CORNARE	Número de Expediente: 056150214937	
NÚMERO RADICADO:	131-0445-2019	
Sede o Regional:	Regional Valles de San Nicolás	
Tipo de documento:	ACTOS ADMINISTRATIVOS-RESOLUCIONES AMBIE	
Fecha: 30/04/2019	Hora: 16:52:15.57...	Folios: 4

RESOLUCIÓN No.

"POR MEDIO DE LA CUAL SE NIEGA Y SE MODIFICA UNA CONCESIÓN DE AGUAS SUPERFICIALES Y SE DICTAN OTRAS DISPOSICIONES"

Captación actual

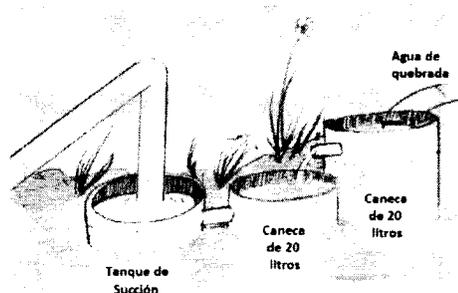
- Con respecto a los argumentos expuestos se hacen las siguientes observaciones:
 - a) En lo referente a los anteriores argumentos numerados con a) y b) se tiene que, si bien existe una diferencia de nivel de 3 metros entre la zona de almacenamiento y la de captación, esto no afecta la captación actual que se realiza por bombeo directo del cauce, y tampoco afectaría la extracción de agua desde la obra requerida, toda vez que puede construirse al mismo nivel y en el mismo sitio donde actualmente se bombea, sin que la diferencia de altura sea un impedimento.

A continuación, se muestra un esquema de cómo se está bombeando actualmente y como se podría implementar:

Propuesta de cómo se podría implementar la obra

b) Con respecto a los argumentos de los numerales c), d), e) y f), se tiene que, sin importar el caudal requerido, la norma exige la implementación de la obra de captación y control de caudal siempre y cuando sea posible, y en este caso si existe la posibilidad tal y como se planteó en el esquema anterior, donde la tubería de bombeo seguirá conservando el mismo nivel, sitio y dimensiones al borde del cauce de la Q. El Tablazo, donde también se implementaría la obra.

Finalmente, y refiriéndose al numeral g), se colige del esquema propuesto que la obra es de bajo costo y no abarca mucho espacio, ya que puede ser construida con canecas plásticas, mangueras y un tanque de succión plástico desde el cual bombear, lo que solo implica la adecuación de una pequeña franja de terreno al lado del cauce sobre la cual se instalarían las canecas de tal forma que no se muevan (pueden ser enterradas). No se requeriría ocupación de cauce o construcción de una gran infraestructura en materiales y concreto.
